Uw kenmerk	Ons kenmerk VT2009/787	Datum 27 januari 2009	Bijlage(n) 1
Contactpersoon P. Schäfer	Doorkiesnummer 079 3458 120	E-mail pschafer@rdw.nl	
Onderwerp LPG-tank bevestiging

Hiermee deel ik u mede dat wij akkoord gaan met de bevestiging van LPG-tanks zoals dat wordt aangegeven in de bijlage van deze brief.

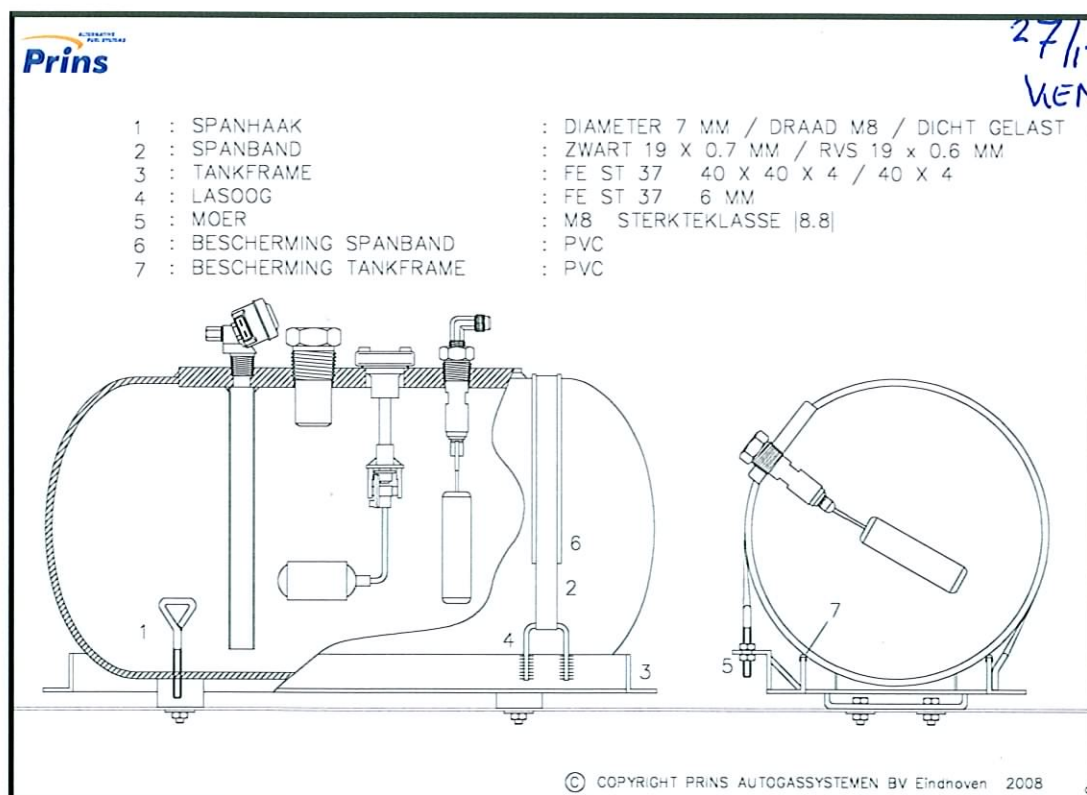
Het betreffen hier cilindrische LPG-tanks met een inhoud van maximaal 150 liter. De tanks worden aan het voertuig bevestigd met behulp van spanbanden en een tankrek. LPG-tanks met een inhoud van maximaal 85 liter wordt vastgezet met 2 spanbanden en tanks met een inhoud vanaf 85 liter en een maximum inhoud van 150 liter worden met 4 spanbanden vastgezet.

De afmetingen van de spanband zijn voor de zwarte uitvoering 0,7 mm dik en 19 mm breed. Voor de roestvast stalen versie is dat 0,6 mm dik en 19 mm breed. De identificatie van de constructie vindt plaats middels falsificatielabel voorzien van het Prins logo en het nummer 087/21005 voor de zwarte uitvoering en de tekst 087/21008 voor de roestvast stalen uitvoering.

Ik benadruk dat de montage geheel volgens de bijlage moet zijn uitgevoerd. Bij afwijkingen volgt afkeur.

- 6 : Plaats tussen spanband en LPG-tank spanband bescherming.
- 7 : Spanband vastzetten met een spanhaak en onderste moer M8. Vastzetten volgens onderstaand aanhaalmoment en borgen met bovenste M8 moer (zie tekening) :
 2 x spanband : aanhaalmoment minimaal 7,3 Nm.
 4 x spanband : aanhaalmoment minimaal 6,1 Nm.
- 8 : Montage tekening :
